# Montageanleitung Umrüstung auf ABB-XT1 Schalter

Wanne WZ112 "ALT" mit NH00 Sicherungslasttrennschalter ohne Abdeckung

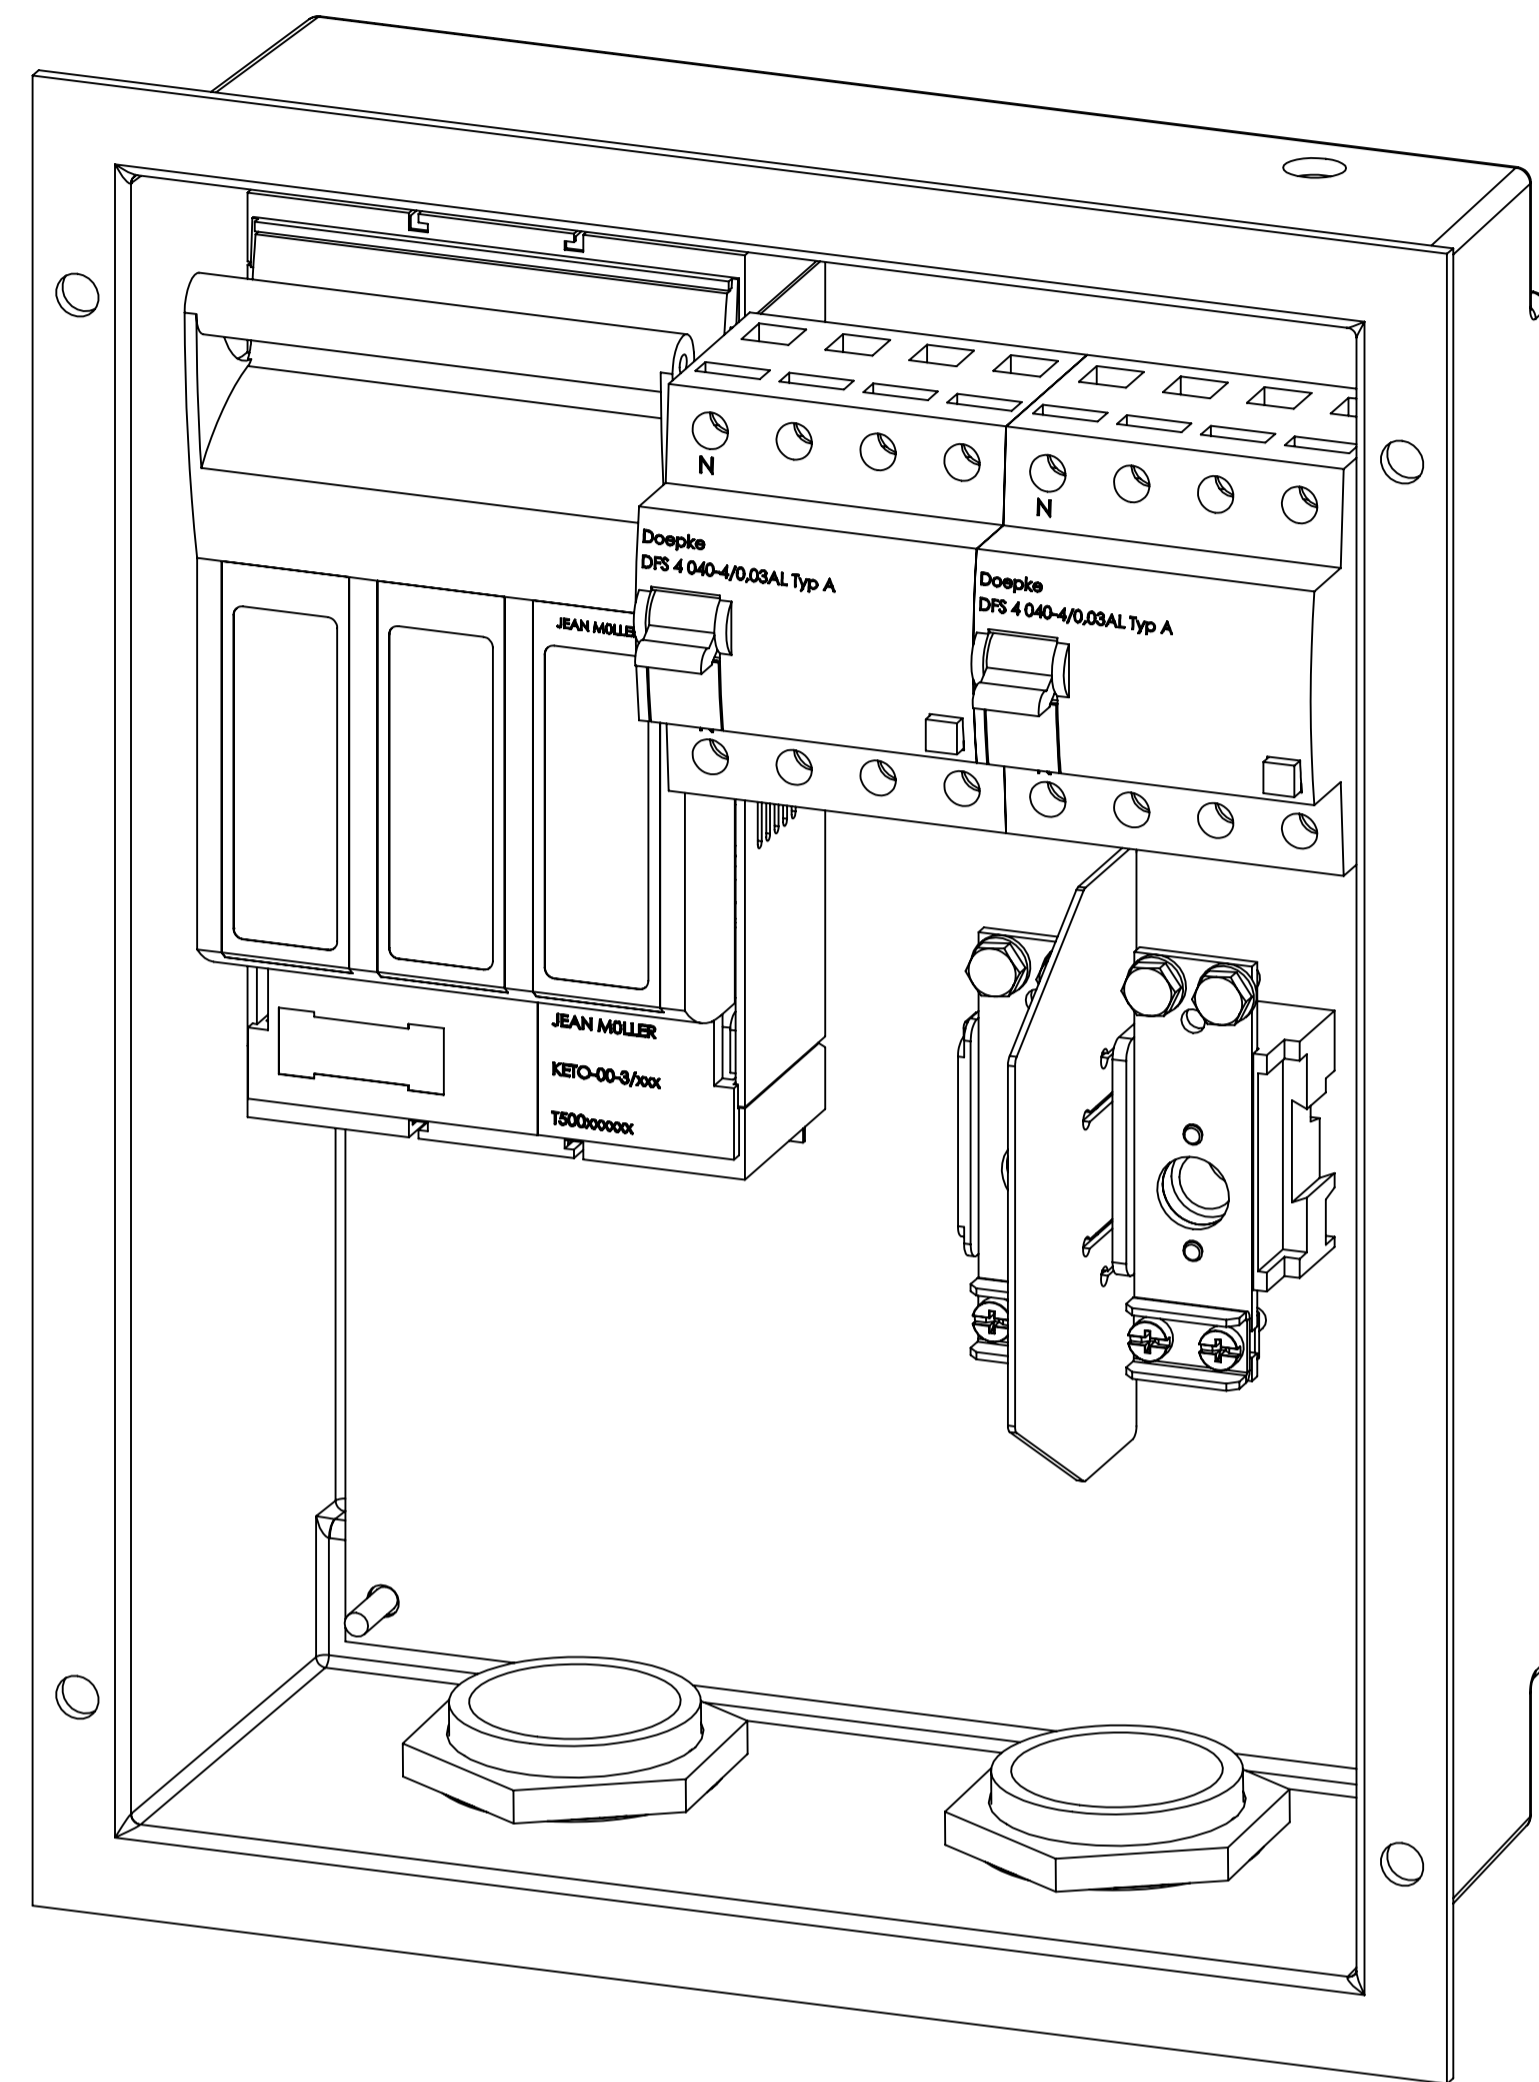
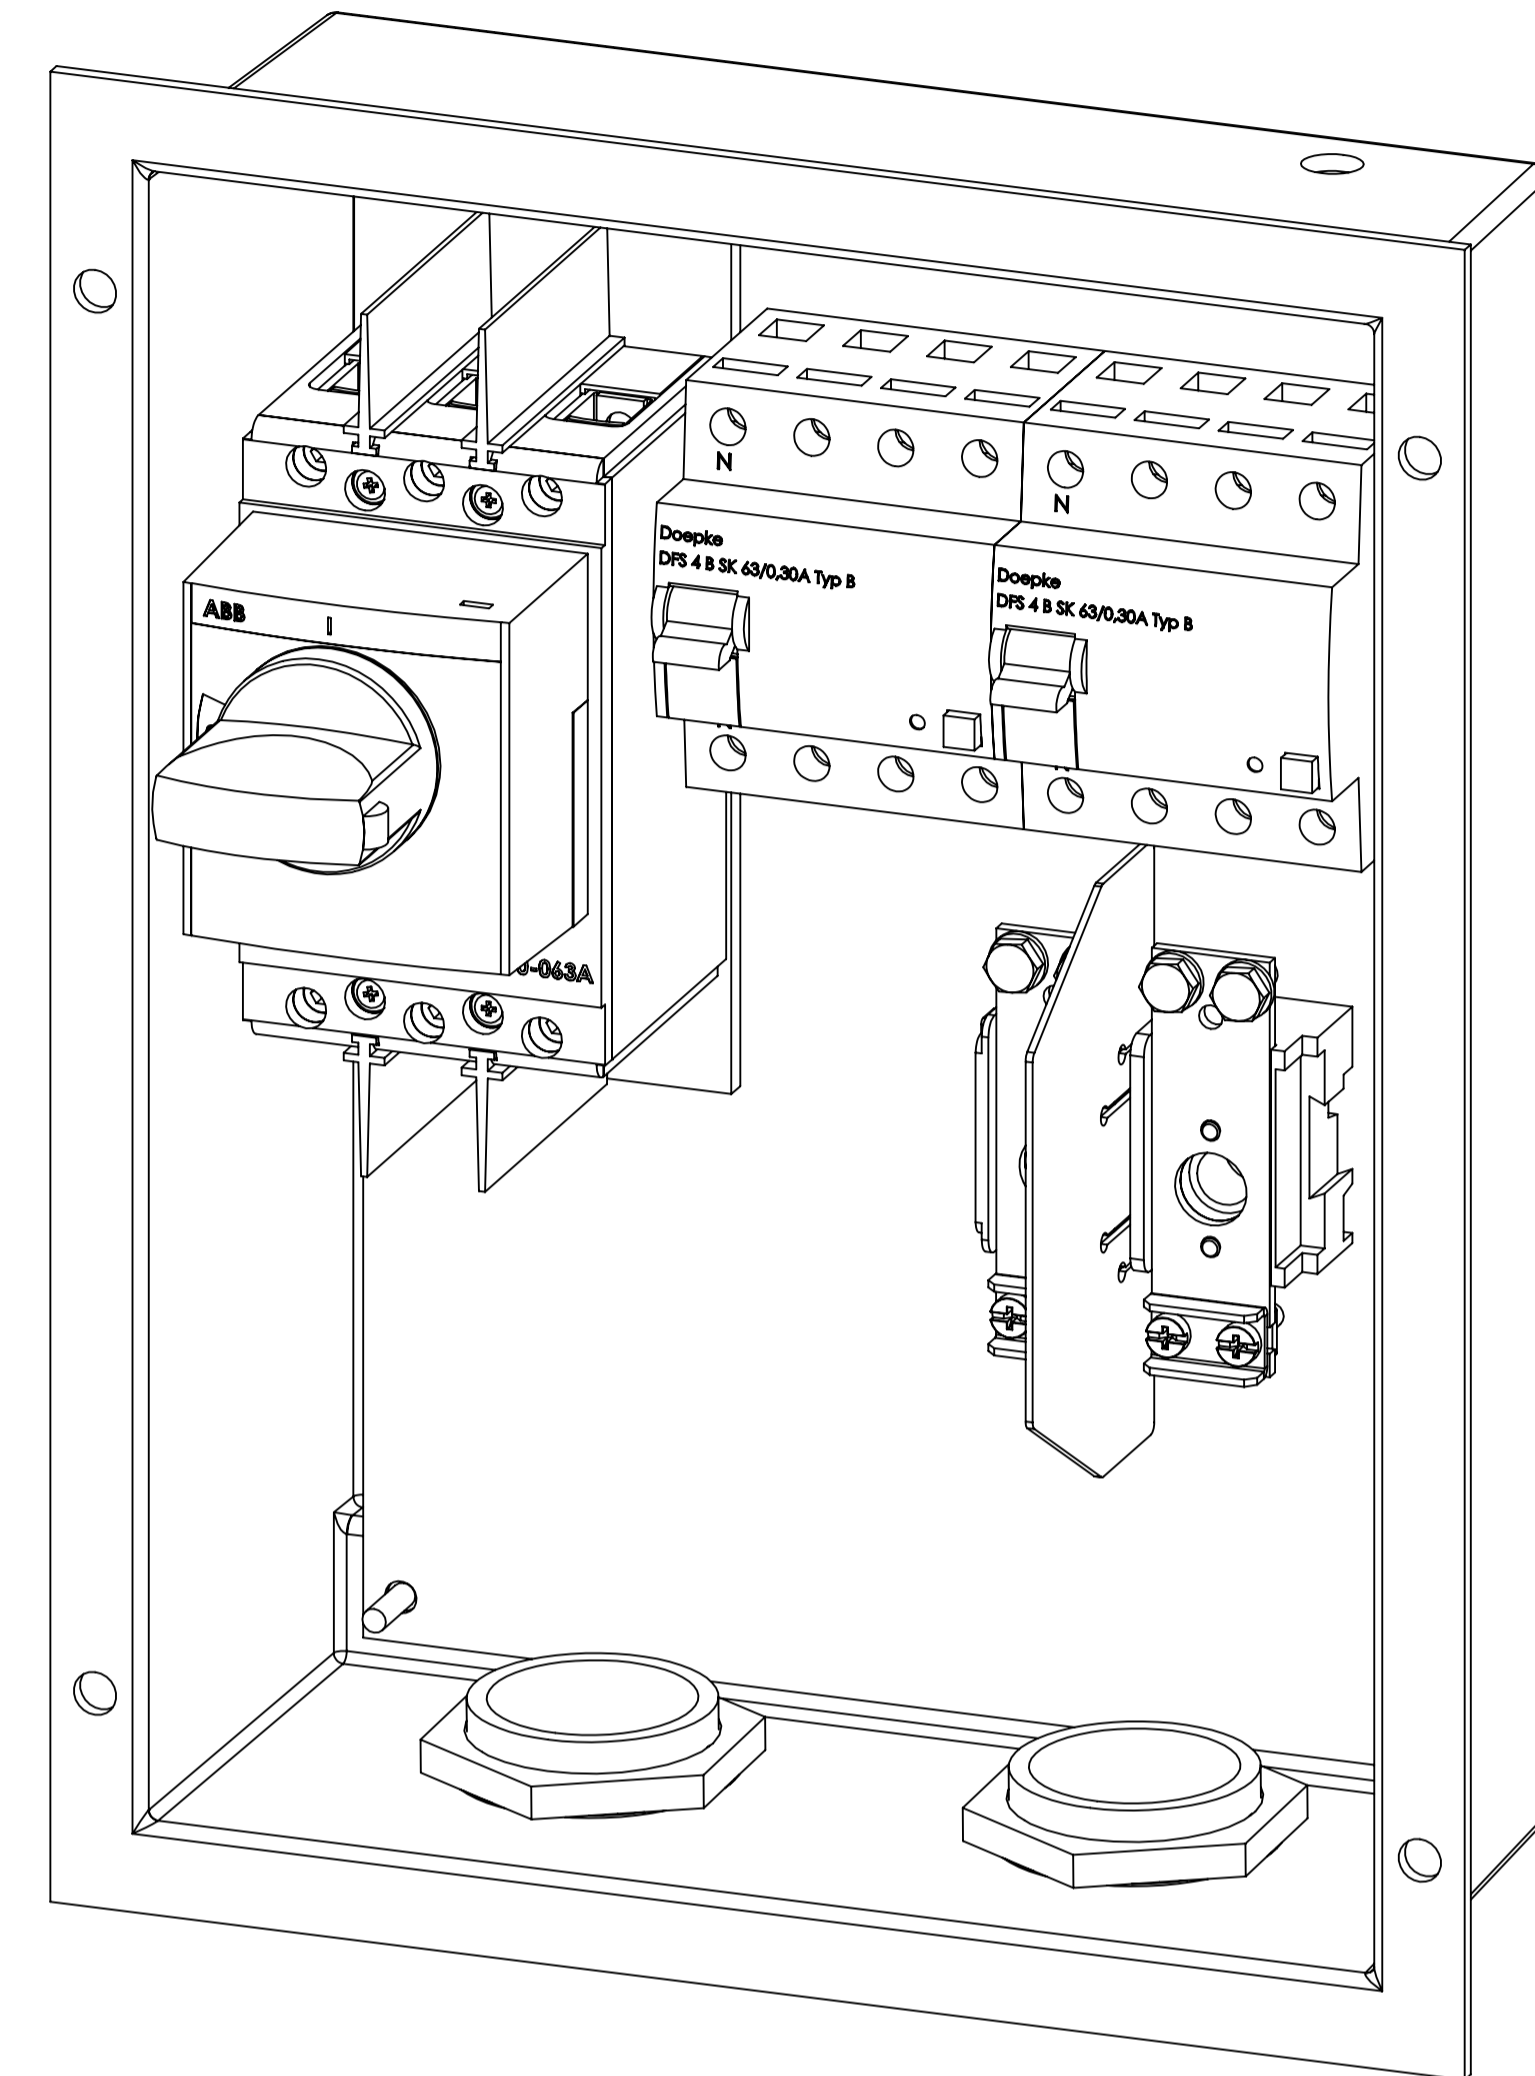
Die RCD-Schutzschalter dürfen nur sortenrein ausgetauscht werden.

Der Austausch ist auf dem Prinzip-Schaltbild und in der Dokumentation des Verteilers zu vermerken.

Nach der Umrüstung muss eine Prüfung nach DGUV 3 und eine Prüfung nach Erstinbetriebnahme gemäß DIN VDE 0100-600 durchgeführt werden.

Bohrschablone/Zwischenlage

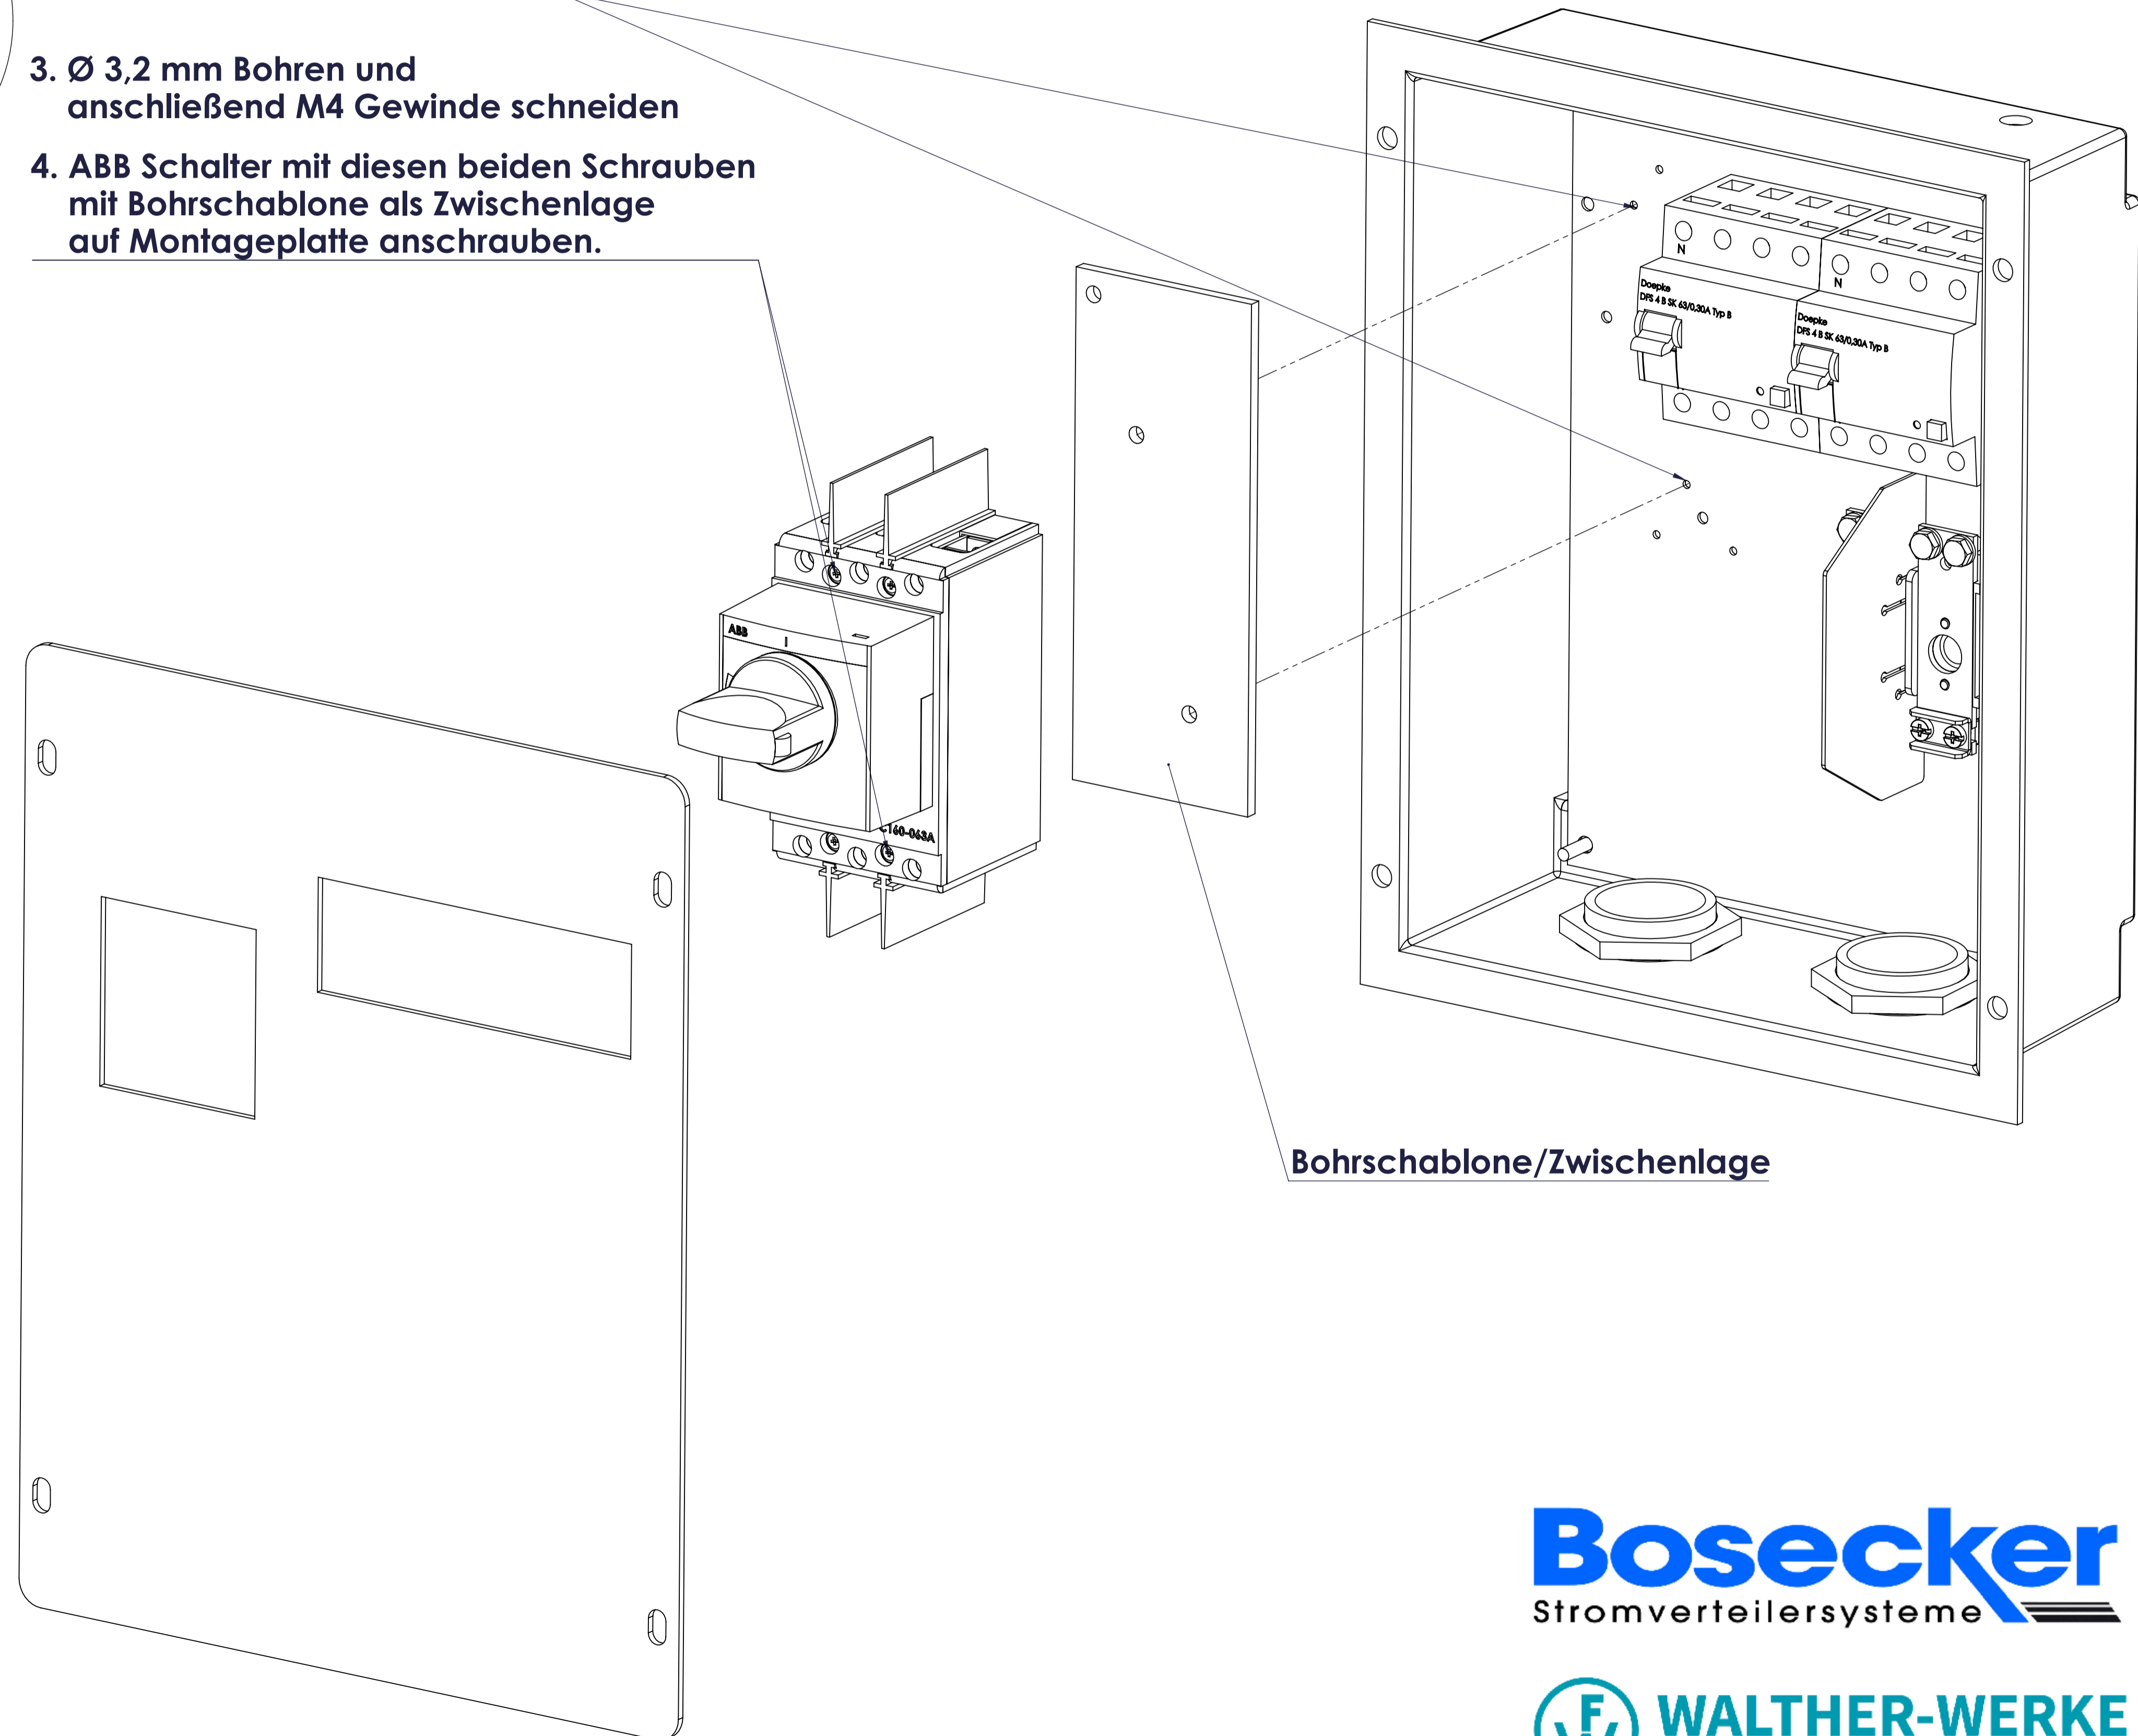
1. Mutter entfernen und Bohrschablone auf Gewindebolzen ausrichten
2. Hier beide Löcher anzeichnen
3.  $\varnothing 3,2$  mm Bohren und anschließend M4 Gewinde schneiden
4. ABB Schalter mit diesen beiden Schrauben mit Bohrschablone als Zwischenlage auf Montageplatte anschrauben.
